## MESTO KOŠICE

Žiadosť o stanovisko k projektu náhradnej výsadby  
- stanovisko

Na základe Vašej žiadosti o vyjadrenie k projektu náhradnej výsadby pre stavbu: „Most č. M5850 na ceste II/547 a lávka Hlinkova ul., Košice – 020-00 NÁHRADNÁ VÝSADBA“ Vám oddelenie hlavného architekta mesta Košice, zasiela z územno-plánovacieho, architektonického a dopravného hľadiska nasledovné vyjadrenie:

Obr. 1: Výsek z ÚPN HSA

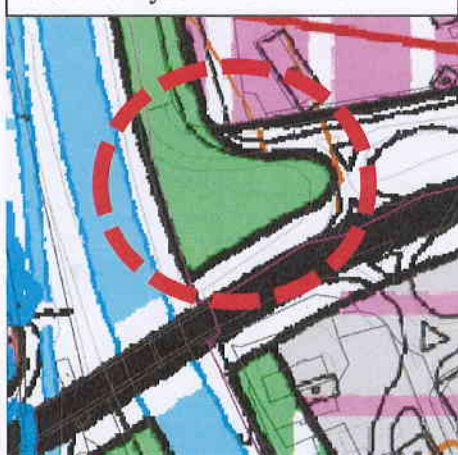
Náhradná výsadba je navrhnutá na časti parciel registra E č. 2-10116 a 2-10115/8 v k.ú. Nové Ťahanovce, ktoré sú vo vlastníctve mesta Košice. Predmetné parcely sú v zmysle platného Územného plánu hospodársko-sídelskej aglomerácie (ďalej len ÚPN HSA) Košice definované ako plochy verejnej zelene.
